**PRZETARGU NIEOGRANICZONEGO
NA DOSTAWY STERYLNYCH WYROBÓW MEDYCZNYCH
Znak sprawy: WszSL/DZ-48/18**

W odpowiedzi na wnioski Wykonawców o wyjaśnienie treści Specyfikacji Istotnych Warunków Zamówienia w przedmiotowym postępowaniu, działając na podstawie art. 38 ust. 1 i 2 z 29 stycznia 2004 r. - Prawo zamówień publicznych (t. j. Dz. U. z 2017 r., poz. 1579 ze zm.), wyjaśniam co następuje:

Pakiet 4, poz. 5, 6, 7

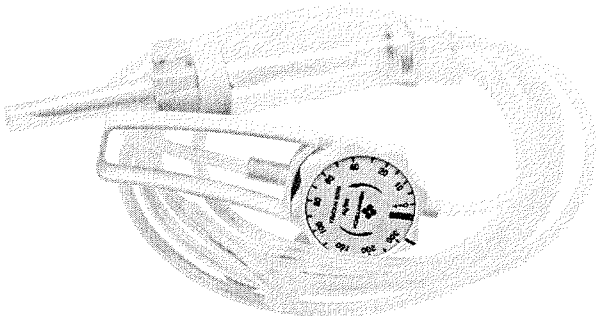
Czy Zamawiający wymaga, aby przyrząd posiadał zabezpieczenie na igłę biorczą po użyciu, w celu możliwości zabezpieczenia kolca po zakończeniu infuzji lub podczas przerwania infuzji?

Odpowiedź: Zamawiający wymaga zgodnie z SIWZ.
